设计回复函

项目名称：湘潭县2024年农村公路养护工程(统筹资金)(云湖桥镇)

关于 C382 舟山-栗树塘段 K0+000-K0+510 段

养护设计方案的回复

水泥砼路面处治结构图

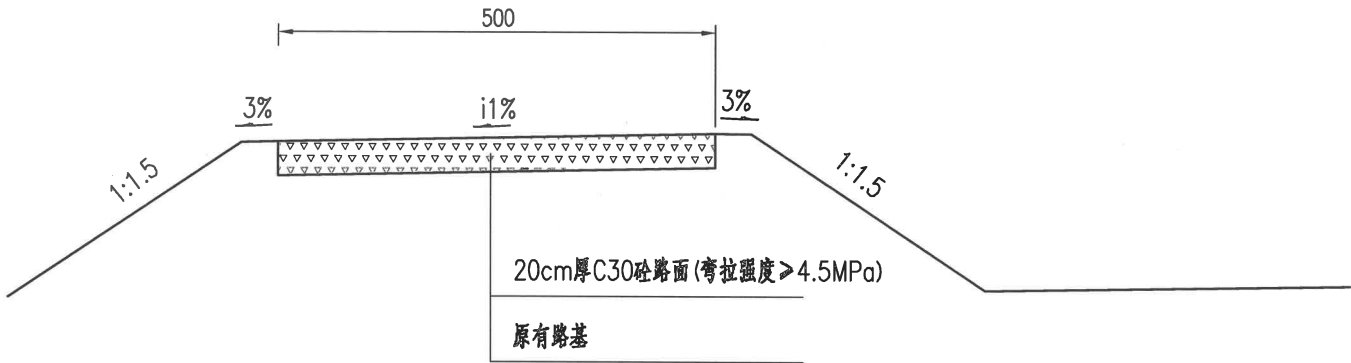
1、设计图纸中对本段路面要加高 19cm，与本段村民地坪及出行路口连接以及排水等问题，需要增加大量协调工作，且很难处理妥当；

2、施工中需采用多锤头振动机打碎原有水泥砼面层以及重型压实机械对路基进行振动碾压，周边房屋和路面的距离很近，施工中对房屋产生震动造成危害的风险很大，安全隐患问题也很难解决。

据此，经我镇反复认真研究，特请求变更设计方案，将设计图纸中该段路面变更为换板后加铺沥青混凝土面层的方案。

(K0+000~K0+510段)

- 注：
- 1、本图尺寸除钢筋直径以毫米计外，其余均以厘米计。
 - 2、在对既有砼路面破除后，若下伏路基土质为软弱土，应当对软弱土采用未筛分碎石进行换除。
 - 3、本段砼路面换板后全幅单块板，板长采用4m。切缝后采用改性沥青灌缝，并设置抗裂贴。
